TECHNISCHE MITTEILUNG NR. 3

Betrifft: Stratos II e, alle Werknummern
hier: Feststellknebel für Höhenrudertrimmung

Technische Mitteilung Nr. 5

Betrifft: hfl-stratos IIe , alle Werknummern
hier: Treibstoffversorgung

Vergasermontage Übersicht
Anlage zur Arbeitsanweisung zur
Technischen Mitteilung Nr. 14
vom 16.6.89

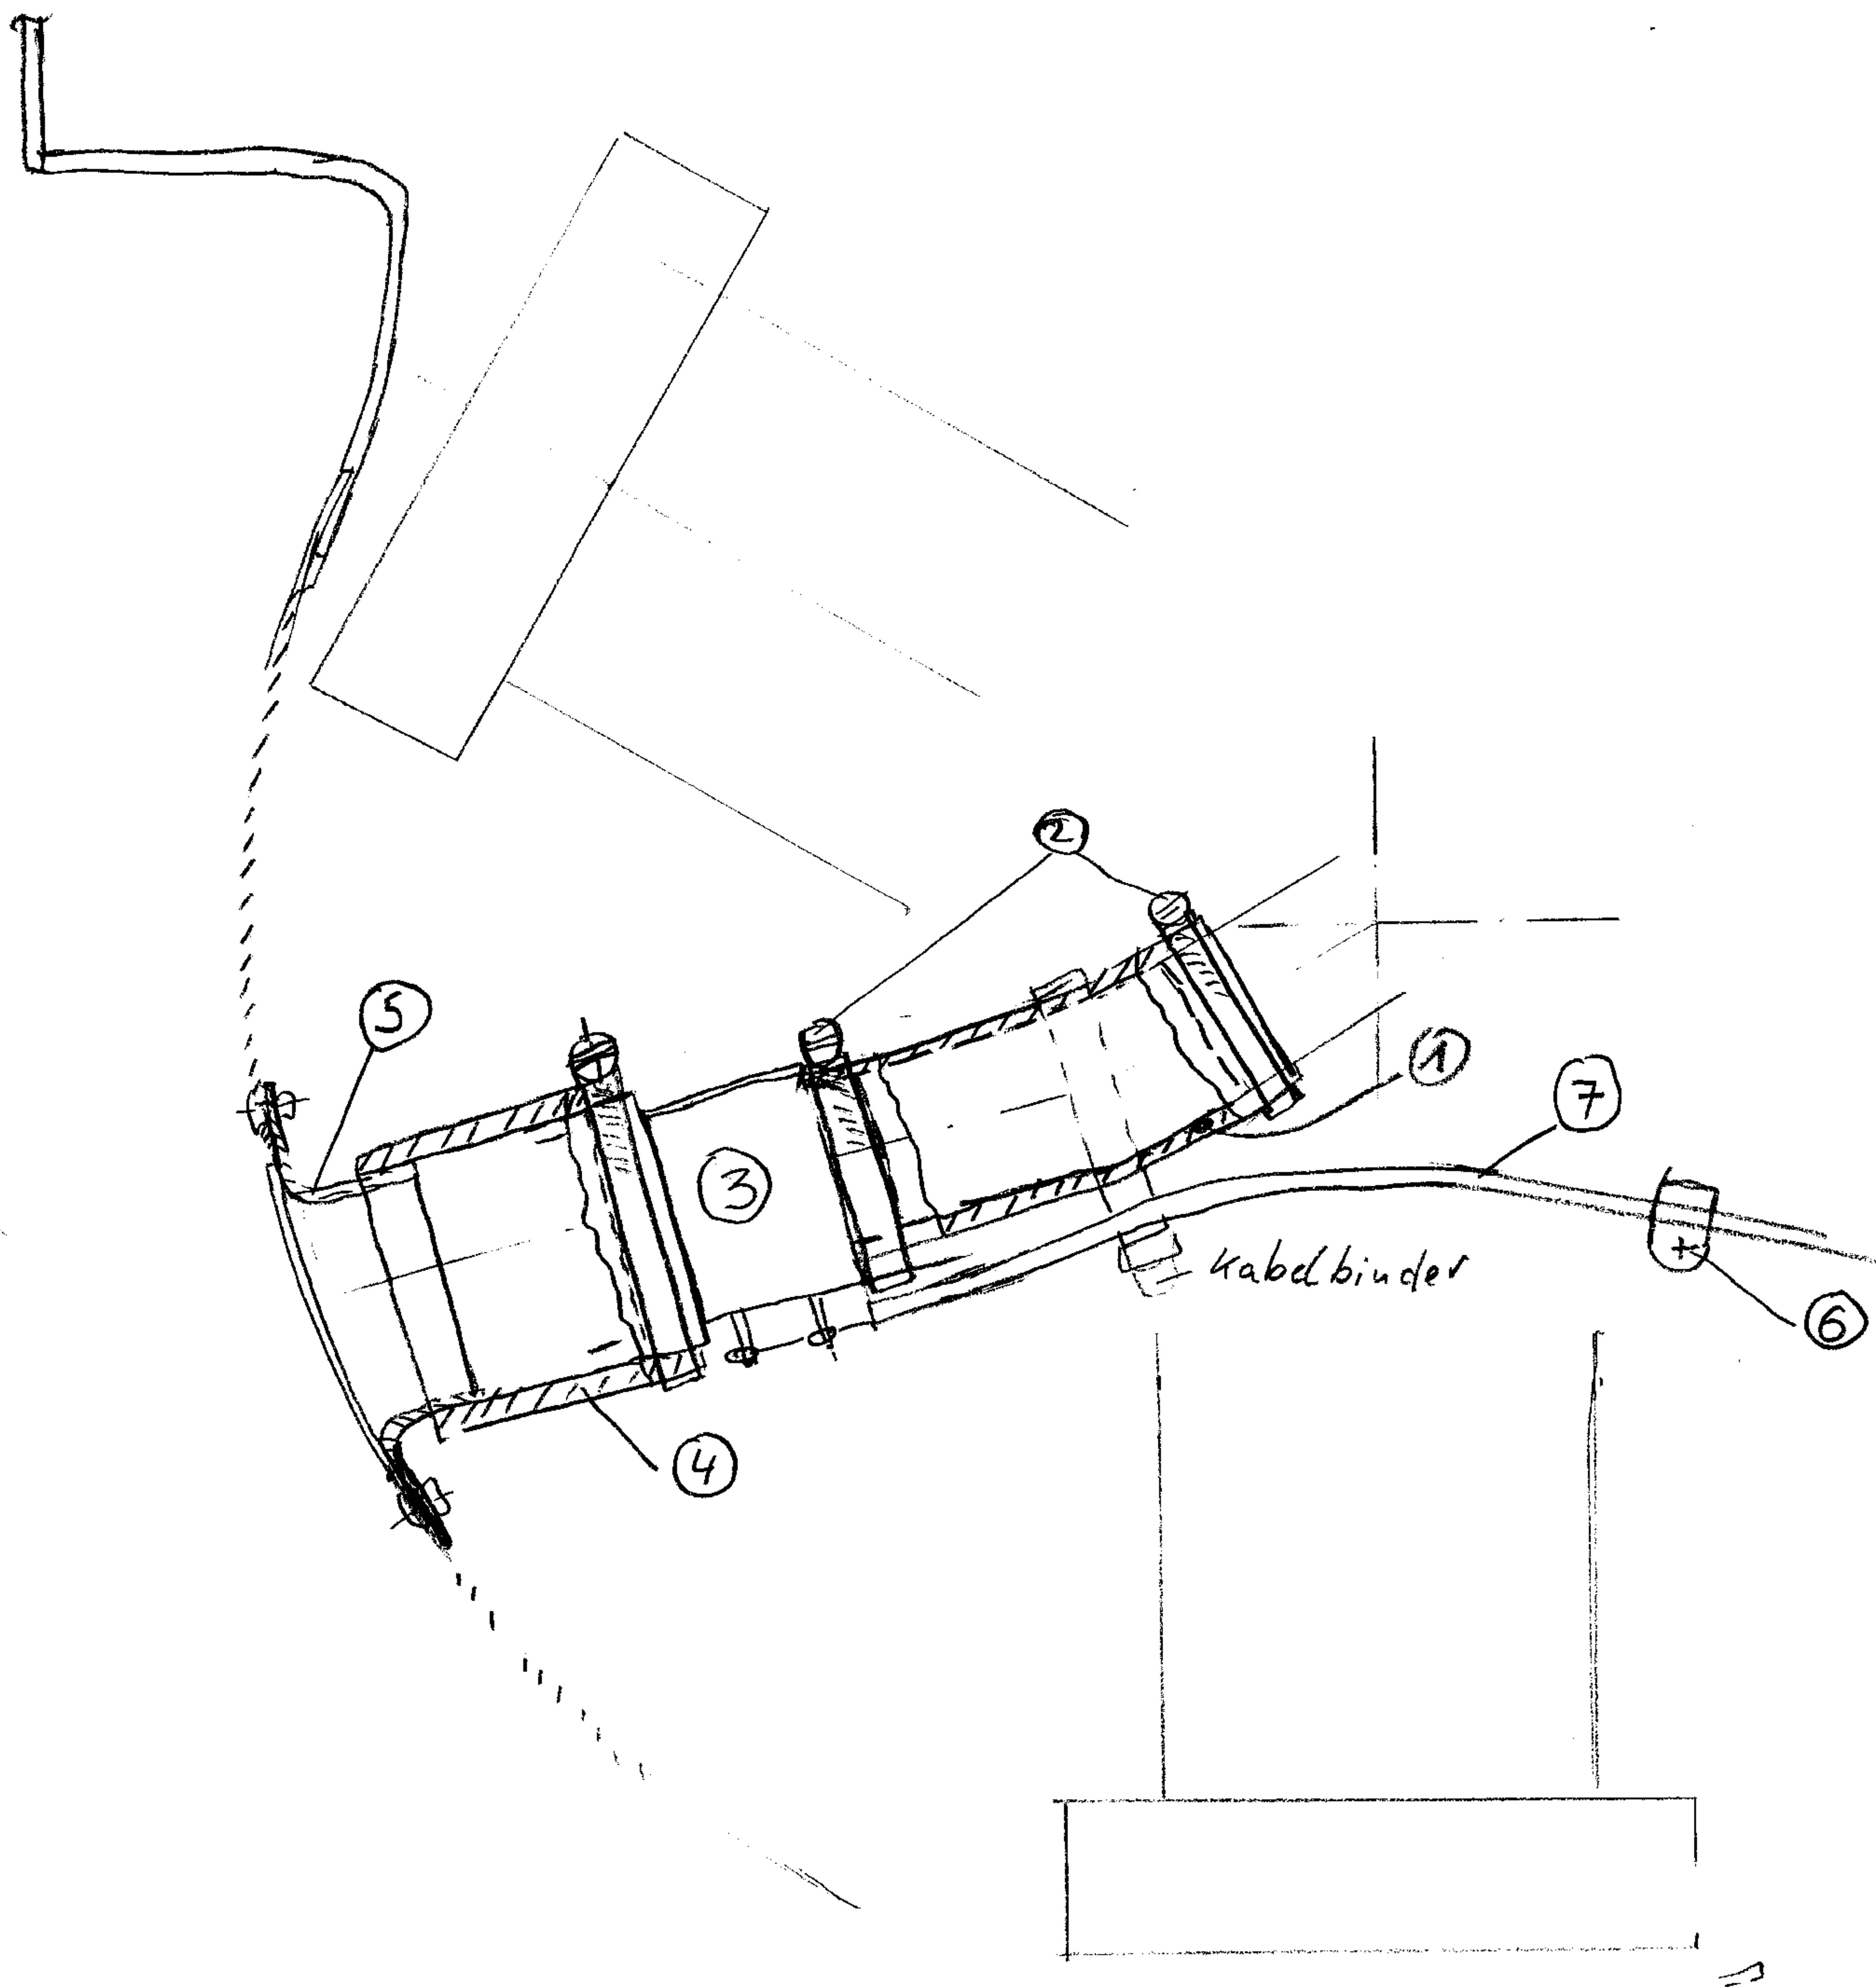
Anlaß: Durch ungünstige Position der Luftansaugöffnung gelangt zu warme Luft in den Vergaser, was zur Abmagerung des Kraftstoff-Luft-Gemisches führt. Zusätzlich wird der Wirkungsgrad durch Beschickung des Vergasers durch Stauluft vermindert.
Dies kann zu Motorstillstand im Landeanflug (bei Leerlauf) aber auch im Normalflug führen.

Maßnahmen: Die Luftansaugung des Vergasers wird dahingehend geändert, daß dem Vergaser Frischluft von außerhalb der Cowling zugeführt wird. Dies geschieht nach beiliegender Arbeitsanweisung.

- 8) Öffnung in die Cowling schneiden. Durchmesser 75 mm.
Position von der oberen Kante 200 mm, von der hinteren Kante 120 mm.
Siehe Übersichtszeichnung.

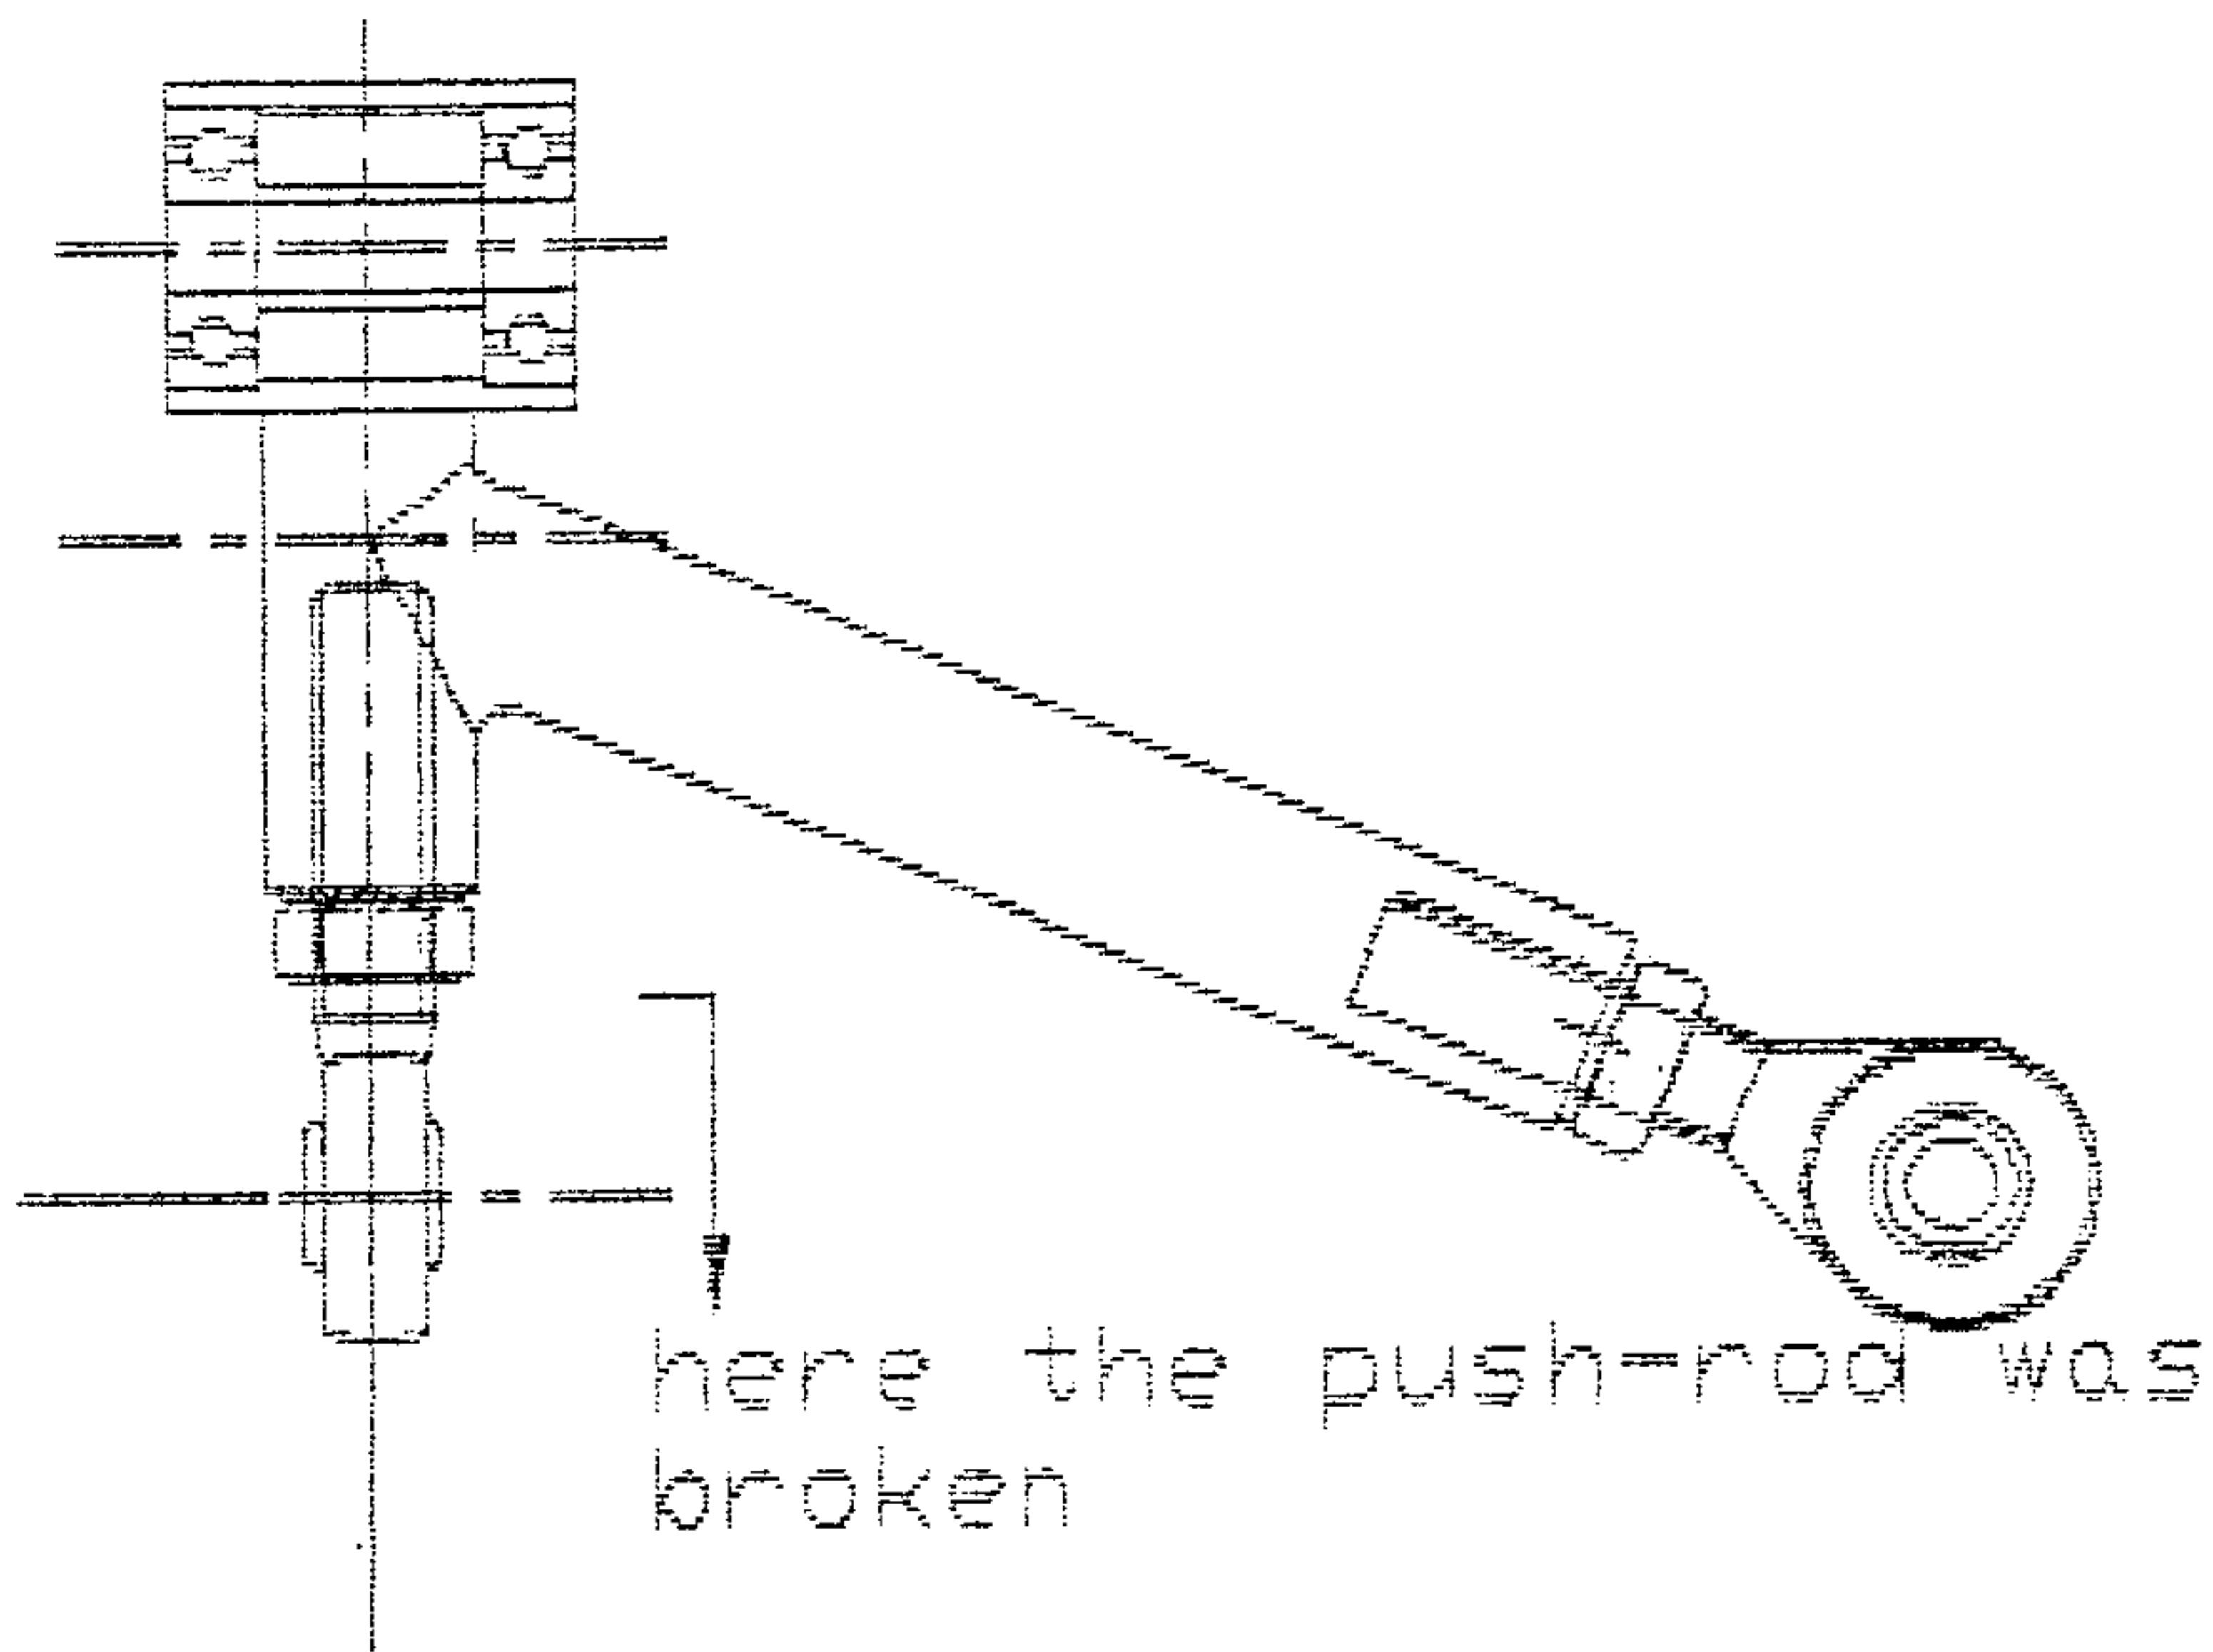
Anlaß: Bruch eines Gelenkkopfes in der Steuerung am Mischer, siehe beiliegende Zeichnung.

- 1) Kontrolle der Gelenkköpfe durch Belasten. Es soll versucht werden, mit der Hand die Gelenkköpfe abzubrechen, was bei einem intakten Gelenkkopf nicht möglich ist. Dazu empfiehlt es sich, den Mischer auszubauen.
- 2) Die Gelenkköpfe werden durch verstärkte ausgetauscht. Es handelt sich dabei um Gelenkköpfe, welche im Gelenk ebenfalls den Durchmesser 6 mm haben, das Einschraubgewinde ist jedoch M8. Um diese Gelenkköpfe montieren zu können, müssen die Gewinde im Mischer ausgebohrt und Gewinde M8 neu geschnitten werden.

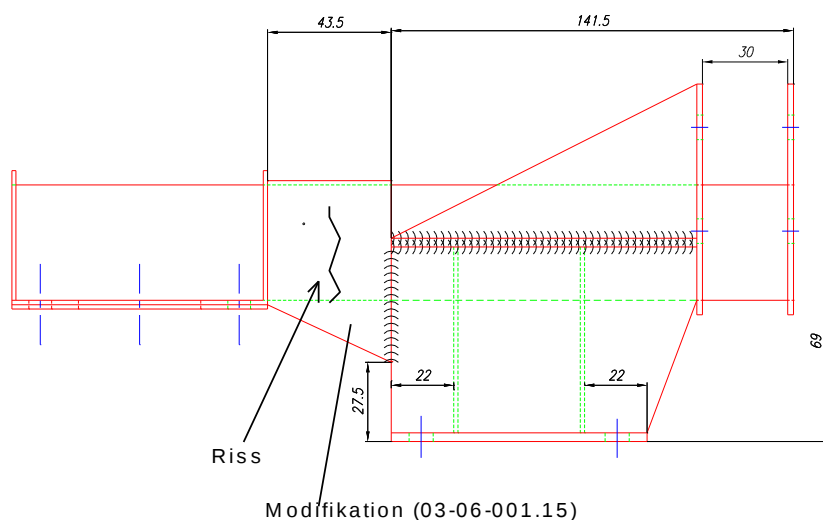
Anlaß: In einem Fall trat ein Riß im Motorträgerrohr zwischen Gertriebefestigung und Ausleger für die Schwinggummis auf.

- 1) Sorgfältige Kontrolle des Motorträgers auf Risse in dem betroffenen Bereich vor jedem Start.
- 2) Falls Risse in dem beschriebenen Bereich aufgetreten sind, so muß der Motorträger sofort (vor dem nächsten Start) repariert, bzw. modifiziert werden. Zwecks Durchführung dieser Modifikation bitte mit mir Kontakt aufnehmen.
